Aktennotiz **Nr. 01** Datum: 04.02.2020

Betreff: **Beurteilung Feuerwiderstandsdauer Bestand**

Projektnummer: PUL5219

Bauvorhaben: Sanierung Grundschule Pullach im Isartal

Auszug DIN 4102-4:1981-03, Tab. 74:

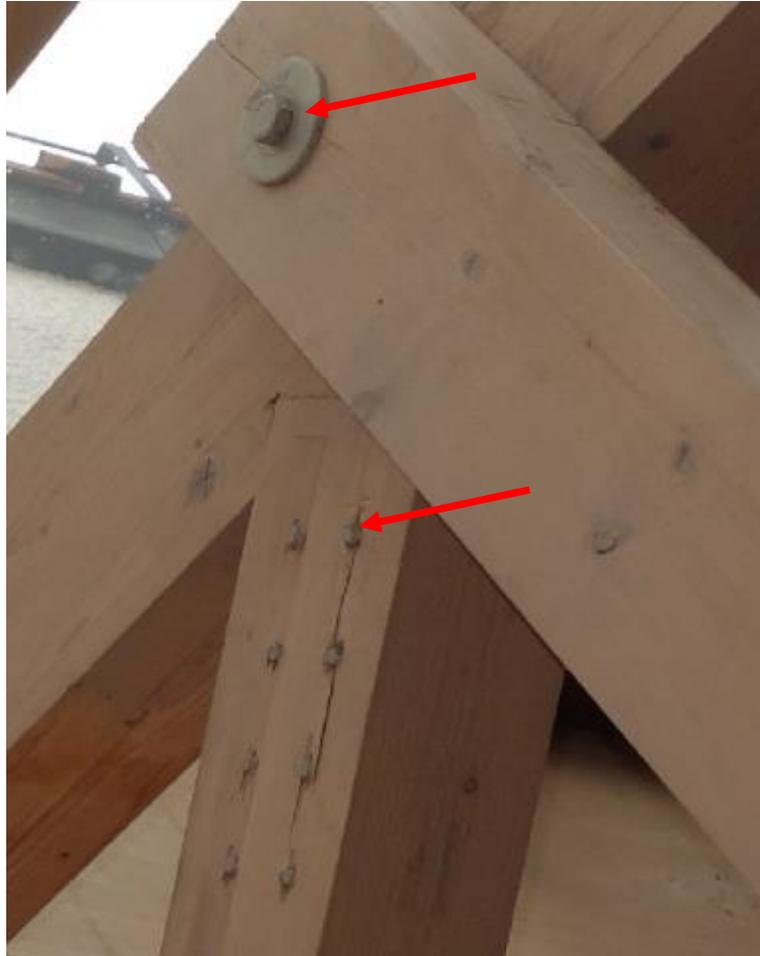
Die für die innenliegenden Stahlbleche erforderlichen Schlitzte in den Holzbauteilen scheinen im Bestand mit Holzscheiben ausgeleimt zu sein:

Nach DIN 4102-4:1981-03, Tab. 73 und Tab. 74, beträgt die erforderliche Mindestdicke der Holz-scheiben $t = 20,0$ mm für eine Feuerwiderstandsdauer von F30-B.

Die Stirnseiten der Stabdübel sowie die Muttern und Beilagscheiben der Passbolzen sind im Bestand ungeschützt. Ob hier eine Brandschutzbeschichtung vorhanden ist, kann nur durch weitere Untersuchungen festgestellt werden.

Der Anschluss der Druckdiagonalen mittels der innenliegenden Schlitzbleche und der Stabdübel wird als ausreichend für eine Feuerwiderstandsdauer von F30 eingeschätzt, hier sind allerdings genauere Untersuchungen vor Ort erforderlich.

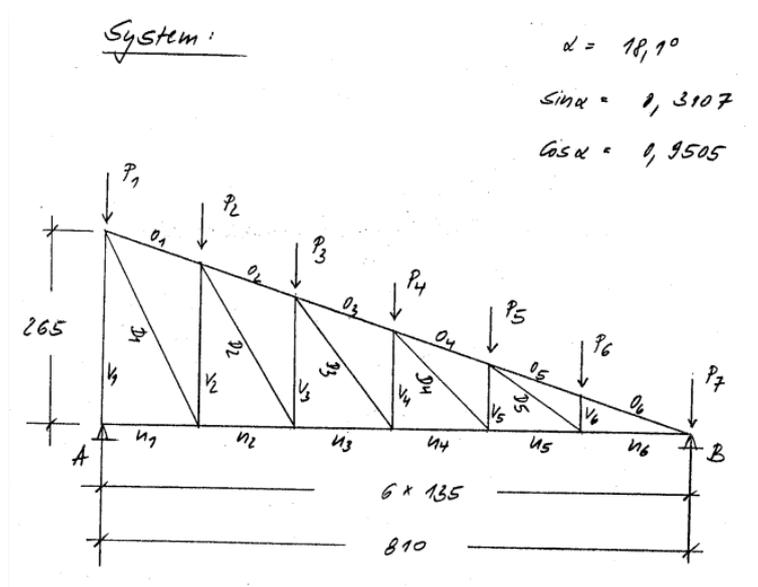
Dem Anschluss der Stützen (seitliche Zangen) mittels Bolzen kann nach DIN 4102-4:1981-03, Tab. 74, eine Feuerwiderstandsdauer von F30 zugeordnet werden, wenn die folgende konstruktive Bedingungen erfüllt sind:

Hierbei erfolgt die Sicherung des Anschlusses über zusätzliche Schraubnägeln, die rechnerisch nicht an der Kraftübertragung beteiligt sind.

Im Bestand sind aber keine entsprechenden Schraubnägeln erkennbar.

Eine Einordnung der bestehenden Dachträger in die erforderliche Feuerwiderstandsklasse F30-B kann ohne weitere Untersuchungen nicht bestätigt werden.
